Stavební úpravy komunikací v ul. Tylova v Litvínově – dokončení prací

Vysvětlení zadávací dokumentace č.2:

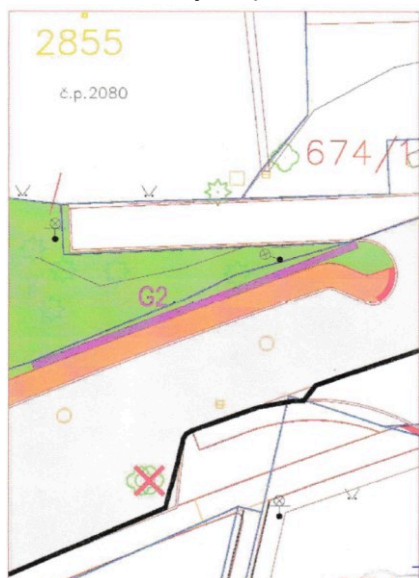
Ve výkazu výměr pro 3.etapu se vyskytuje položka č.21 – **327215111 Opěrná zeď z gabionů dvouzákrutová síť s povrchovou úpravou galfan vyplněná lomovým kamenem**. Dle zákresu na výkrese ROZDĚLENÍ v situaci stavby (koordinační) však 3.etapa neobsahuje žádnou gabionovou zeď.

Může zadavatel vysvětlit, o kterou gabionovou zeď se ve 3.etapě jedná? Případně pokud tam gabionová zeď skutečně nepatří, může ji zadavatel odstranit?

Gabionový obklad se v koordinační situaci stavby na výkrese „R1_Situace stavby (koordinační)_rozdělení“ nachází. Je znázorněn a označen dle legendy písmenem G2, jedná se o „obložení“ stávající opěrné zdi, která je funkční, ale neestetická. Viz. obrázek:

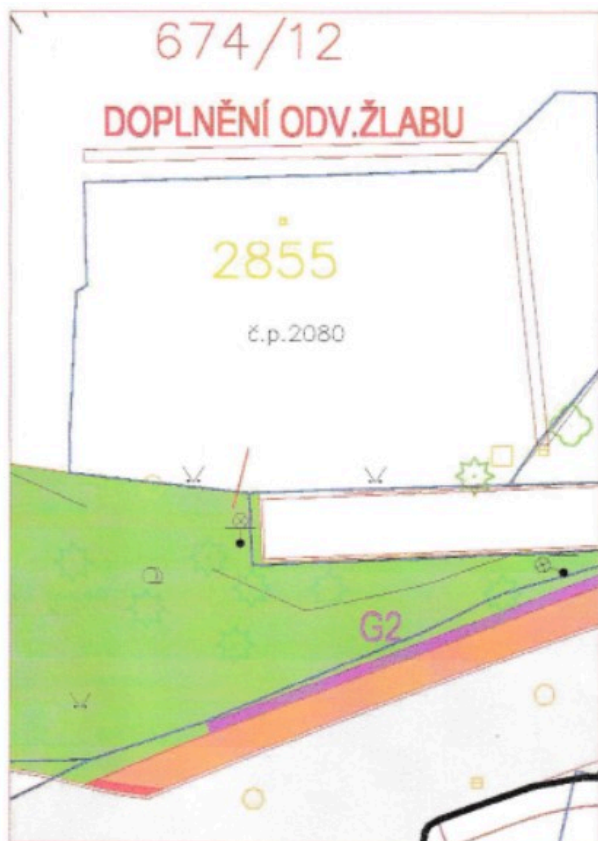
Ve výkazu výměr pro 3.etapu se vyskytuje položka č.57 – 916921112 **Monolitické příkopy, krajníky nebo obrubníky pl do 0,15 m² v přímce nebo oblouku r přes 20 m**. V projektové dokumentaci není monolitický příkop zobrazen, pouze v technické zprávě je uvedena zmínka o realizaci odvodňovacího žlabu u č.p.2080.

Jedná se u č.p. 2080 skutečně o výše uvedený monolitický příkop? Může zadavatel poskytnout dodatečný výkres se zákresem požadovaného monolitického příkopu? Případně pokud monolitický příkop do výkazu výměr nepatří, může zadavatel položku z výkazu výměr odstranit?

Jedná se o odvodňovací žlab, který je jednoznačně v koordinační situaci stavby na výkrese „R1_Situace stavby (koordinační)_rozdělení“ zobrazen – viz. obrázek.

V TZ (soubor B1_1_Technická zpráva.pdf) je popis řešení na str. č.5 (příkopové betonové tvárnice).
